現況検査により認められる状況の記録

令和5年4月21日	
NO	27
場所	AX 6 通り
部位	W 1 8
同上。

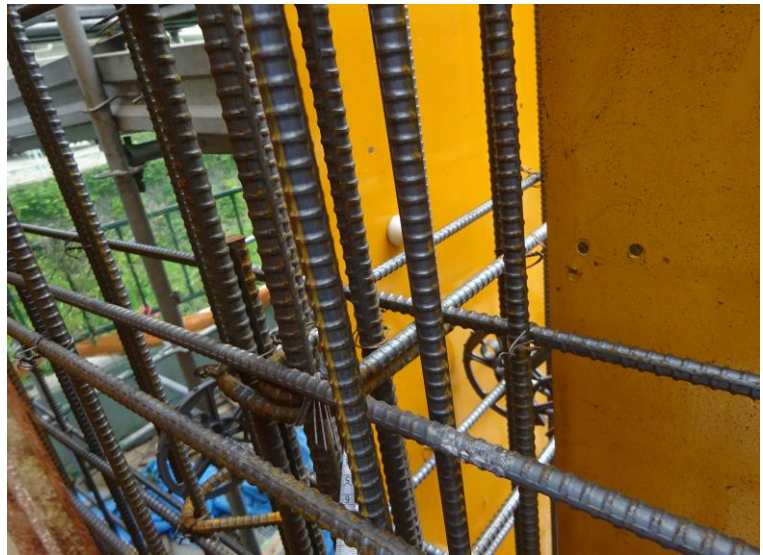
令和5年4月21日	
NO	26
場所	AX 6 通り
部位	W 1 8
鉄筋かぶり厚さ30mm (内外共) が確保される状況であることを確認。
